ΘΕΜΑ: Διαβίβαση της αριθμ. **61/2022** απόφασης της Επιτροπής Περιβάλλοντος και Χωροταξίας.

Σας διαβιβάζουμε για τις δικές σας ενέργειες, αντίγραφο της υπ' αριθ. **61/2022** απόφασης της Επιτροπής Περιβάλλοντος και Χωροταξίας (**πρακτικό Ν° 10/17-10-2022**) που αφορά στην Έκφραση άποψης επί της Μελέτης Περιβαλλοντικών Επιπτώσεων του έργου: **Κατασκευή και λειτουργία υδατοδρομίου στο λιμένα Ιεράπετρας, με φορέα υλοποίησης το Δημοτικό Λιμενικό Ταμείο Ιεράπετρας.**

Απόσπασμα Πρακτικού Νο 10/17-10-2022
Αριθμός Απόφασης 61/2022

ΘΕΜΑ Β6°: Έκφραση άποψης επί της Μελέτης Περιβαλλοντικών Επιπτώσεων του έργου: **Κατασκευή και λειτουργία υδατοδρομίου στο λιμένα Ιεράπετρας, με φορέα υλοποίησης το Δημοτικό Λιμενικό Ταμείο Ιεράπετρας.**

Θέση του υδατοδρομίου (Διάδρομοι προσθαλάσσωσης και αποθαλάσσωσης) σε σχέση με την πόλη της Ιεράπετρας και τον λιμένα αυτής

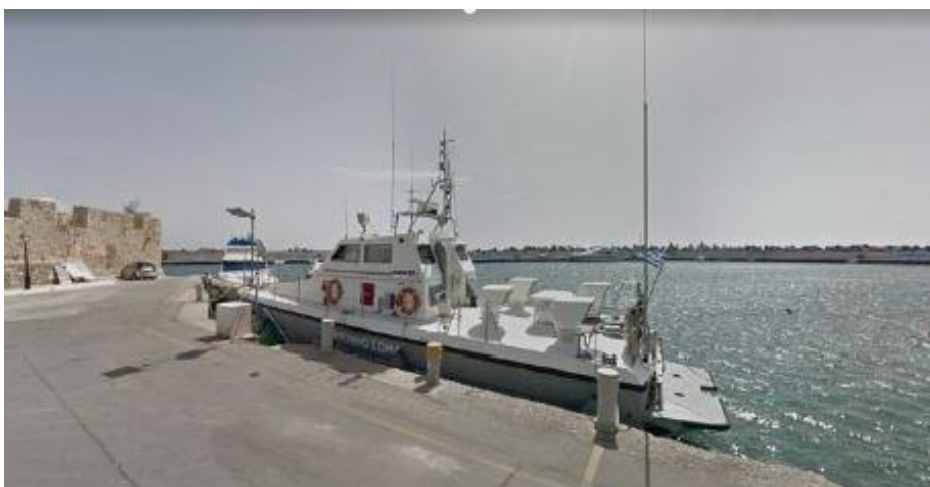
- Έμπροσθεν της παραλίας της Ιεράπετρας έχει αδειοδοτηθεί (ΑΔΑ: 6ΚΔΓΟΡ1Θ-77Ε) και τελεί υπό κατασκευή υποθαλάσσιος ύφαλος που θεωρούμε θα έπρεπε να είχε αποτυπωθεί στους χάρτες για να εξεταστεί οι αποστάσεις και εάν ή όχι επηρεάζει την λειτουργία του υδατοδρομίου.

3. Να τοποθετηθεί σε κατάλληλο χάρτη ο αδειοδοτημένος υποθαλάσσιος ύφαλος για λόγους πληρότητας της ΜΠΕ αλλά και να εξεταστεί η πιθανότητα να επηρεάζει την λειτουργία του υδατοδρομίου (προσθαλασσώσεις και αποθαλασσώσεις των υδροπλάνων).
